## **NOTITIE N01**

### **CC3 toets TO Treehouse Rotterdam**

Voor het project Treehouse in Rotterdam is op het Technisch Ontwerp de CC3 toets uitgevoerd. De bevindingen daarvan worden weergegeven in deze notitie. Het project betreft een mix-use gebouw met op de onderste lagen kantoren en op de hogere verdiepingen wonen. De hoogte van de toren is circa 130m waardoor het gebouw in gevolgklasse CC3 valt. De locatie van het project is tussen het station Rotterdam centraal en de Delfste Poort wat de nodige raakvlakken geeft met de omgeving.

BAM A&E heeft op deze notitie versie 0 van 25-05-22 gereageerd middels hun notitie 9464M016 van 27 juni 2022. In deze revisie wordt gereageerd op de reactie van BAM A&E. Daarmee is de CC3 toets voor deze fase afgerond. De nieuwe bevindingen zijn in blauwe tekst weergegeven.

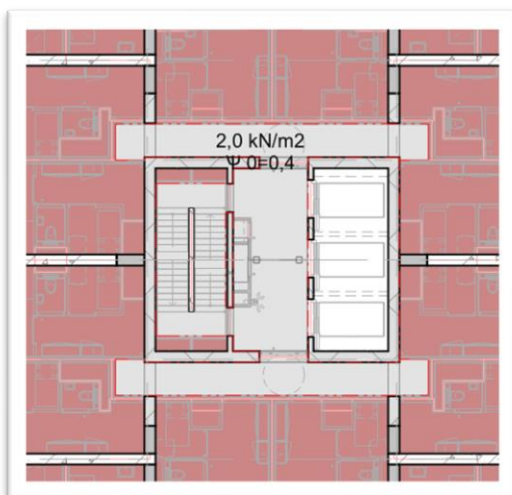
- De vlaklast voor gemeenschappelijke ruimtes / gangen /trappen in woongebouwen is recent verhoogd naar 3 kN/m<sup>2</sup>. Er wordt nog gerekend met 2 kN/m<sup>2</sup>.

Is gecorrigeerd. Afgehandeld.

Dak 8<sup>e</sup> verdiepingsvloer

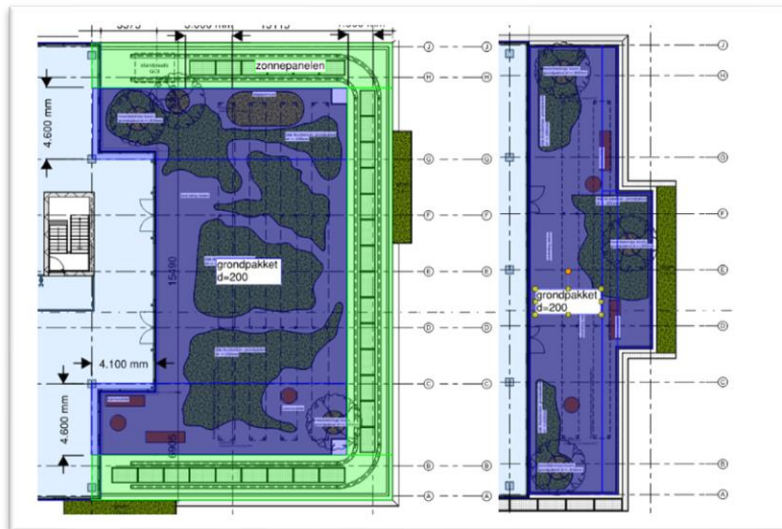
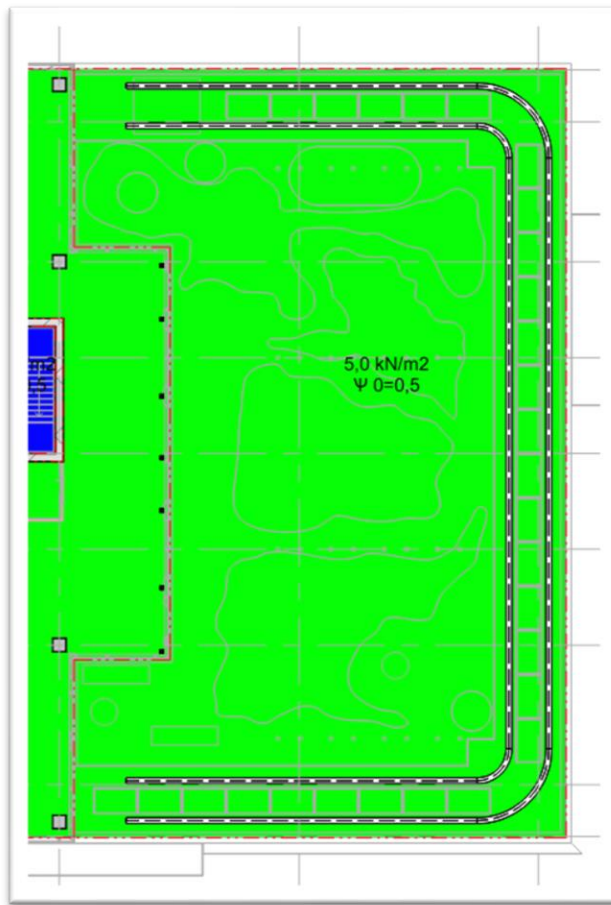
- Er wordt gesteld dat verhoogde sneeuwbelasting niet maatgevend is voor het dakterras omdat overal met 5kN/m<sup>2</sup> wordt gerekend. Eerder wordt gesteld dat dat alleen gerekend wordt waar geen daktuin aanwezig is. In de belastingoverzichten staat wel weer dat het hele dak op

5kN/m<sup>2</sup> is berekend. Algeheel dienen de belastingen op de daktuinen van de 8<sup>e</sup> en 10<sup>e</sup> verdieping nader beschouwd te worden en consequent verwerkt te worden in de uitgangspunten.

De belastingen zijn nu eenduidig uitgewerkt. Afgehandeld.

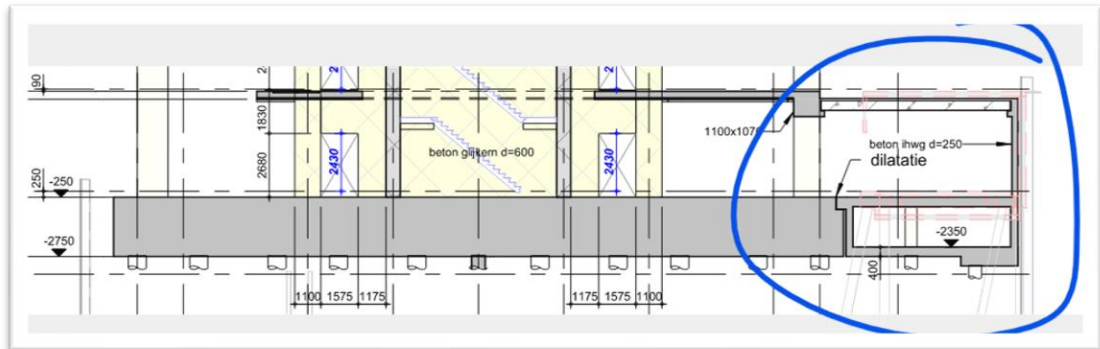
- Er wordt gesteld dat voor de bouwfase uitgegaan mag worden van een gevolgklasse CC1. Op deze manier worden bijvoorbeeld in de bouwfase hogere representatieve belastingen op de vloeren toegelaten dan in de eindfase. Hoe wordt gecontroleerd en beheerst dat dit geen nadelige gevolgen heeft voor het vereiste veiligheidsniveau in de eindfase?

BAM geeft aan dat de bezwijkbelasting van de vloer een vast gegeven is en dat deze constant is voor zowel de bouw- als eindfase. Deze redenatie is niet geheel correct. De bezwijkbelasting is een stochastische waarde waarvoor met de gevolgklasse een bepaald niveau van zekerheid voor wordt gekozen dat deze niet overschreden wordt met de karakteristieke belasting. Door de gevolgklasse te verlagen wordt voor de tijdelijke situatie een hoger risico op bezwijken geaccepteerd.

De NEN gaf expliciet aan dat er voor de bouwfase gerekend mocht worden met veiligheidsklasse 1 en een gereduceerde referentieperiode. De Eurocode geeft hier geen duidelijke handvatten voor. Om tijdens de bouw het bouwwerk in CC1 te kunnen laten vallen zal onderbouwd moeten worden met een bijvoorbeeld een risicoanalyse dat er volgens de definitie van de EC0 bijlage B sprake is van: **Geringe gevolgen ten aanzien van het verlies van mensenlevens en kleine of verwaarloosbare economische of sociale gevolgen of gevolgen voor de omgeving.** Voor deze locatie zouden wij dat als van Rossum niet willen onderbouwen. De mogelijke voordelen zijn beperkt tot een verdieping minder doorstempelen tijdens de uitvoering. Wij adviseren dat BAM A&E over dit onderwerp ook intern de discussie aangaat wat het juiste standpunt is met de huidige regelgeving. Dit is daarnaast een afweging die met de opdrachtgever gemaakt moet worden.

Voor het ontwerp van het gebouw heeft deze keuze geen invloed en daarom voor deze toets afgehandeld.

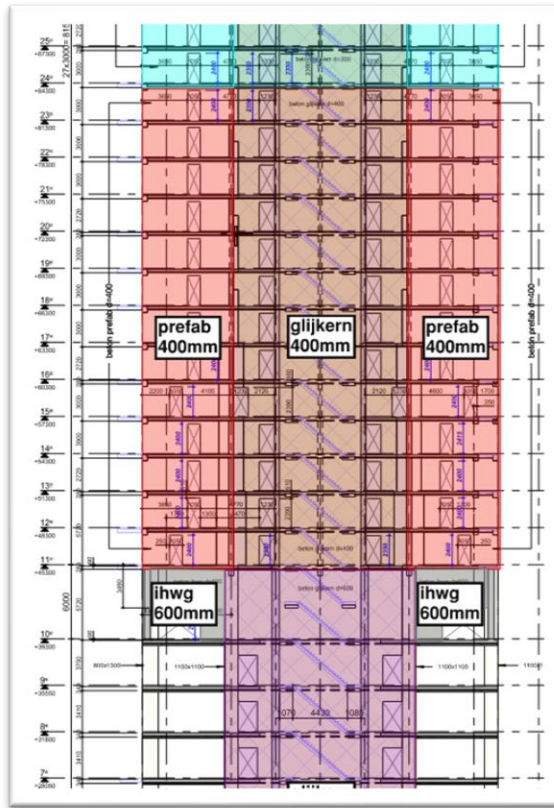
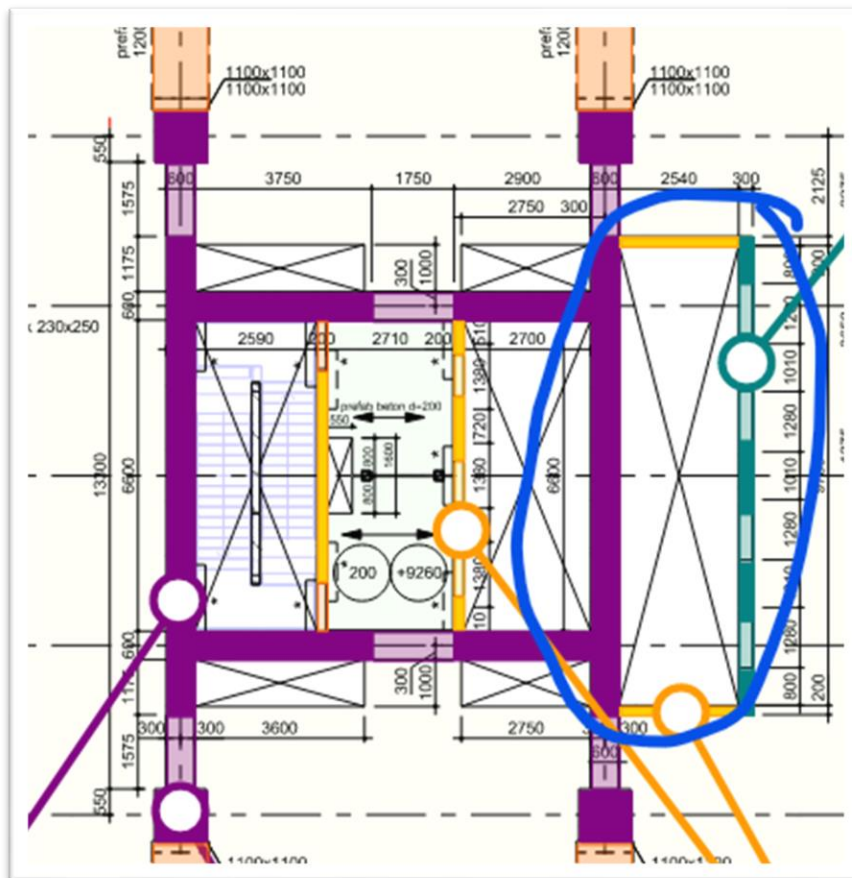
- De kern op de onderste lagen is opgebouwd uit een deel met 600mm dikke wanden met een daarnaast geplaatst deel met wanddiktes van 200 en 300mm. Als dit onderling gekoppeld wordt zullen wij wind van links/rechts de grootste trek- en drukspanningen in het deel van 300mm dik komen. Ook zit er relatief weinig bovenbelasting op de dünnere wanden waardoor trek kan ontstaan. Is hier rekening mee gehouden in de dimensies van dit deel met dünnere wanden?

Aanvullende toets is toegevoegd aan de berekening. Afgehandeld.

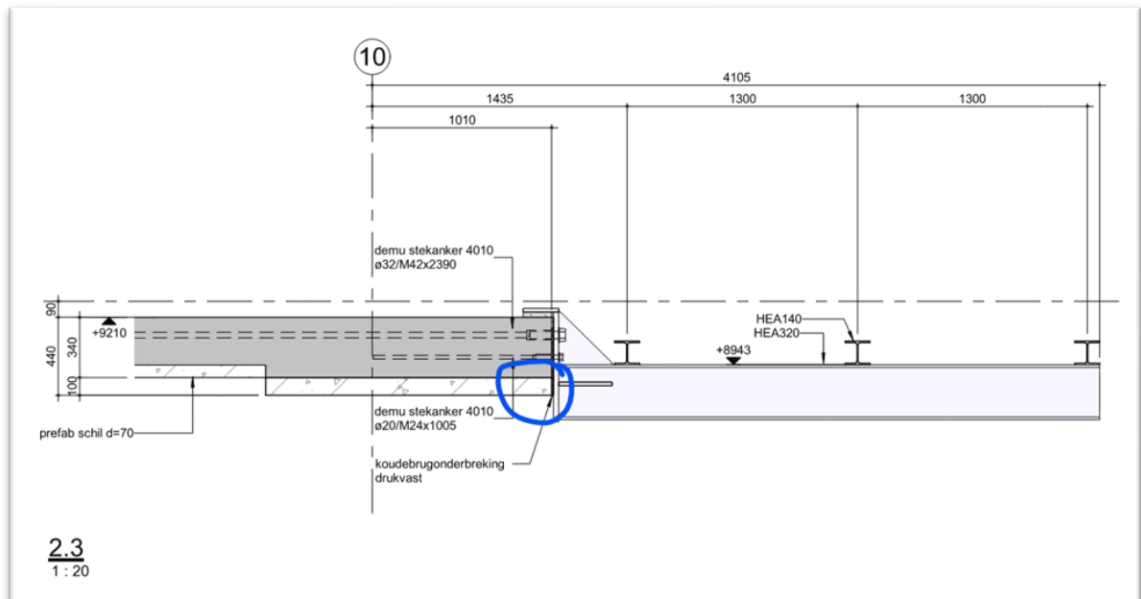
- Bij detail 2.3 wordt een uitkragende stalen ligger tegen de kopse kant van een breedplaat aangetekend ter plaatse van de drukzone van de uitkragende ligger met een koudebrugonderbreking. Welk materiaal is hier voorzien in de drukzone welke die functies kan vervullen? Is het niet beter om het prefab iets terug te houden en aan te sluiten met het staal op een ihwg vloerrand?

Detail is aangepast. Afgehandeld.

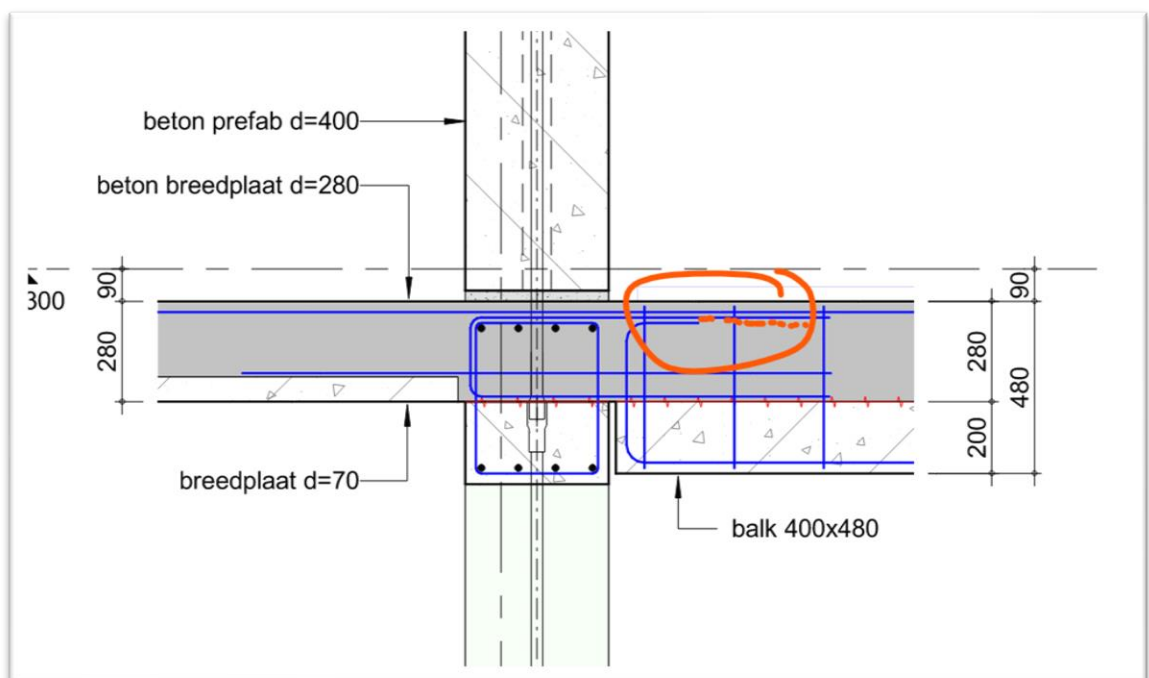
- In de details wordt wapening bij nokopleggingen gesuggereerd. De hier aangegeven ophangwapening is onvoldoende verankerd.

Detail is aangepast. Afgehandeld.

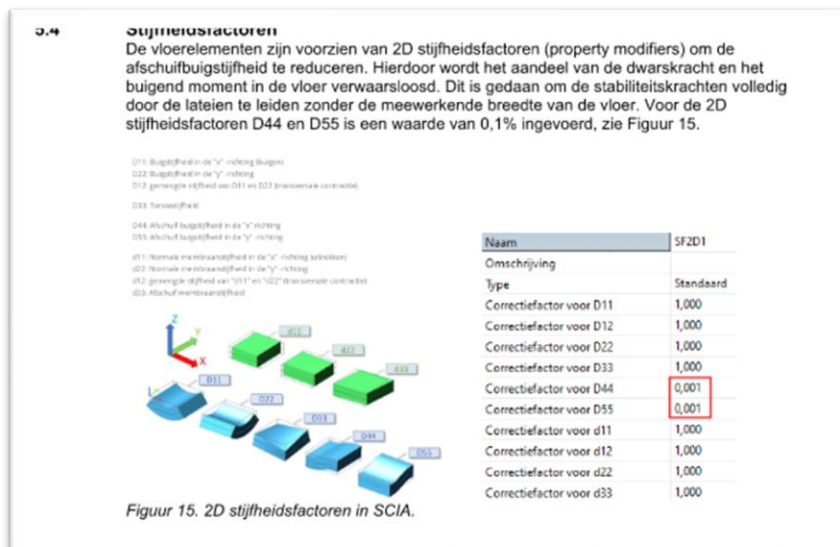
- De belastingen die ingevoerd zijn in de gewichtsberekening van afwerking, gevels, balkons etc. zijn bijzonder scherp bepaald, er is daarmee geen marge om latere ontwerpuitwerking in de bouwkundige afwerking op te vangen. Bij eventuele overschrijdingen zal dan de invloed daarvan steeds beoordeeld moeten worden met mogelijke beperkingen voor die nadere uitwerking.

Dit onderwerp is nader beschouwd en onder de aandacht. Afgehandeld.

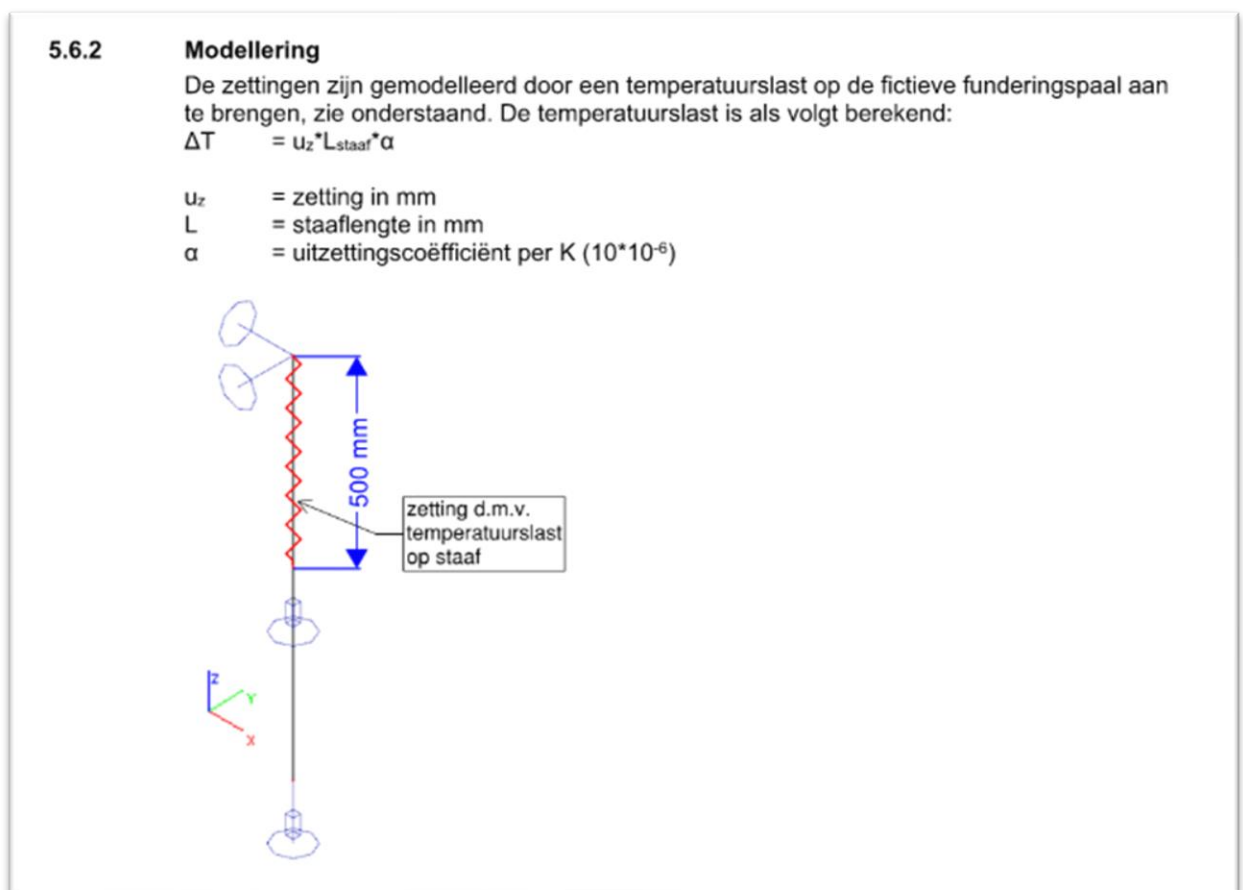
In de modelvalidatie wordt aangegeven dat naast bovenstaande aanpassingen ook de stijfheid van de vloer op 10% van de daadwerkelijke stijfheid is gezet. Dit is effectief voor het voorkomen van de samenwerking van lateien met de vloer maar geeft ook een aanzienlijke reductie op de samenwerking tussen de twee kernen in de laagbouw. Er wordt ook gesteld dat de kleine kern nagenoeg niet meewerkt in het opnemen van de torsie door de hoge torsiestijfheid van de grote kern. Onze verwachting is echter dat dit (mede) een gevolg is van de lage stijfheid van de vloeren en dat er dus te lage krachten in de kleine kern gevonden worden momenteel.

Kunnen de krachten in de kleine kern en in de palen onder die kern verstrekt worden bij een normale stijfheid van de vloeren?

NB in de modelvalidatie is nog een discussie over het wel of niet inklemmen van vloeren in wanden. Dit is niet relevant indien de buigstijfheid van de vloer zeer laag is. Dan worden niet de juiste momenten gevonden in de aansluiting op de wanden en is het in feite altijd nagenoeg scharnierend gemodelleerd.

Rekenmodel is aangepast om genoemde samenwerking tussen de kernen correct mee te kunnen nemen. Afgehandeld.

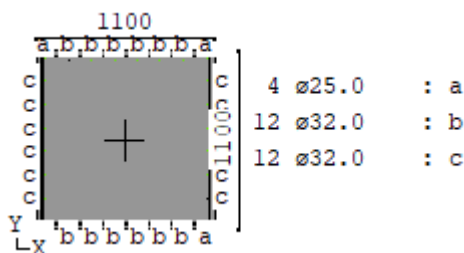
- Het is niet duidelijk hoe de paalreacties uitgelezen worden. Er zijn twee steunpunten boven elkaar gemodelleerd, deze waardes zouden per belastingsgeval handmatig gesommeerd

moeten worden. Het uitlezen van de bovenste dummystaaf geeft bij de thermische last onjuiste waarden.

Kan nader toegelicht worden hoe de reactiekrachten uit het model zijn gehaald en de overzichten met reacties zijn gemaakt? Zijn deze overzichten compleet?

Toelichting is verstrekt. Zie ook vorig punt. Afgehandeld.

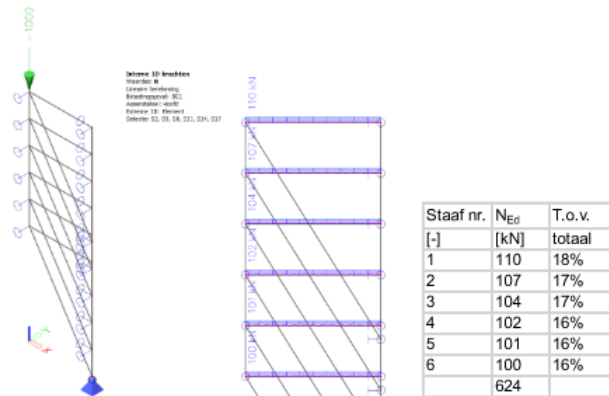
- De toetsingen van de details zijn gemaakt op basis van waarden voor belastingen uit het rekenmodel. Voor het inzicht in de constructie en de controle op juistheid van het model en de aangehouden krachten in de details zou het prettig zijn als er overzichten worden verstrekt met de normaalkrachten in de kolommen en de dwarskrachten in de lateien per wand. Het is momenteel niet mogelijk om de details goed te kunnen beoordelen omdat er geen overzicht is of de aangehouden belastingen correct zijn.

Overzichten zijn toegevoegd. De waarden zijn realistisch. Afgehandeld.
